# Mémoire de réponse à l'instruction de l'étude d'impact sur l'environnement

Projet d'implantation d'une centrale  
photovoltaïque à Coulombiers (86)

*Dossier 1700721 - Juillet 2021*

La présente note est un mémoire de réponse, basé sur les remarques de l'avis délibéré 2021APNA61 du 18 avril 2021 par la MRAE de Nouvelle-Aquitaine, faisant suite à l'analyse du rapport d'étude d'impact d'une centrale photovoltaïque au sol aménagée sur la commune de Coulombiers. Ledit projet est porté par la société GRAND POITIERS PHOTOVOLTAÏQUE, dont SERGIES est l'actionnaire majoritaire (100 %) et ouvrira le capital à la Communauté d'Agglomération de Grand Poitiers. GRAND POITIERS PHOTOVOLTAÏQUE assure la maîtrise d'ouvrage.

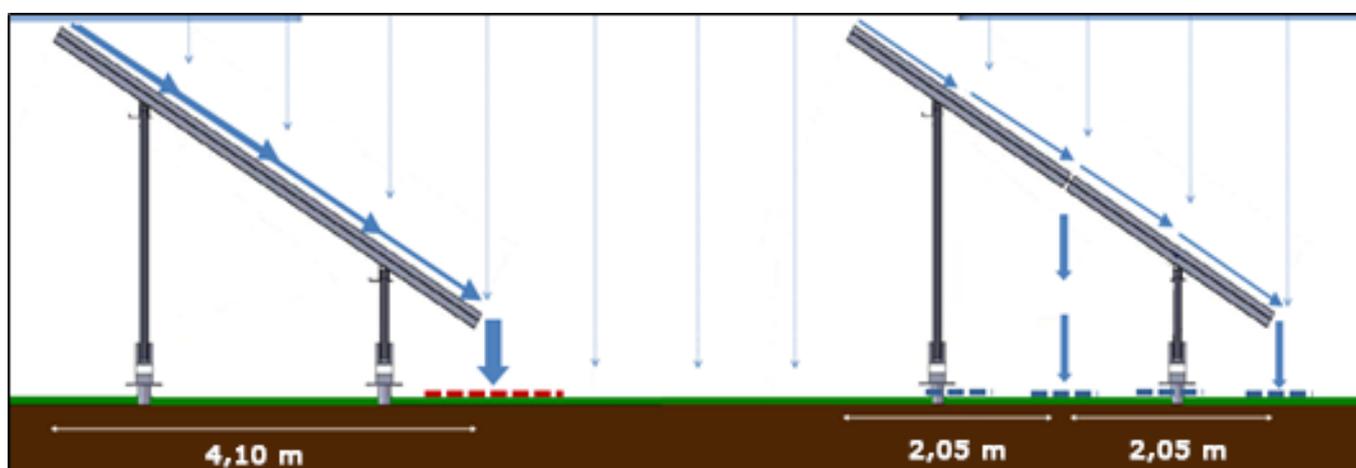
*Les investigations portant sur le critère végétation et sur le critère pédologique ont mis en évidence la présence de zones humides pour une superficie de 23 120 m<sup>2</sup>. **Au vu de la prélocalisation de zones humides au titre du SAGE Clain (Schéma d'Aménagement et de Gestion des Eaux du bassin du Clain) sur le secteur et du nombre limité des sondages pédologiques réalisés (deux sondages), la MRAE estime d'analyse pédologique insuffisante.***

*La MRAE considère que le niveau d'impact du projet sur les zones humides n'est pas correctement évalué, et que l'étude doit être reprise sur ce point. Par ailleurs, la MRAE recommande que des dispositifs de suivi soient prévus pour évaluer dans le temps les impacts du projet sur la fonctionnalité des zones humides.*

Le projet d'implantation, dont le plan masse est présenté figure 50 de l'étude d'impact, évite strictement toutes les zones humides identifiées sur le site.

Par ailleurs, comme le montre la figure de droite sur le schéma ci-dessous, l'écartement prévu entre les modules (interstice de 1 à 2 cm) maintient une alimentation en eau sous toute la surface du panneau. De plus, les rangées de panneaux photovoltaïques installées pour ce projet présenteront un espacement entre chaque table photovoltaïque ( $\pm 20$  cm) et rangées de panneaux (3,07 m).

La surface cumulée des panneaux n'engendrera pas de "déplacement" ou "d'interception" notable des eaux pluviales puisque les modules seront suffisamment espacés.

**Toutefois, le porteur de projet s'engage à complètement éviter l'installation des tables photovoltaïques sur les zones humides identifiées. Un balisage sera également mis en place en phase chantier pour éviter toute dégradation des dites zones.**

**Les zones humides étant évitées, leur suivi n'apparaît pas nécessaire.**
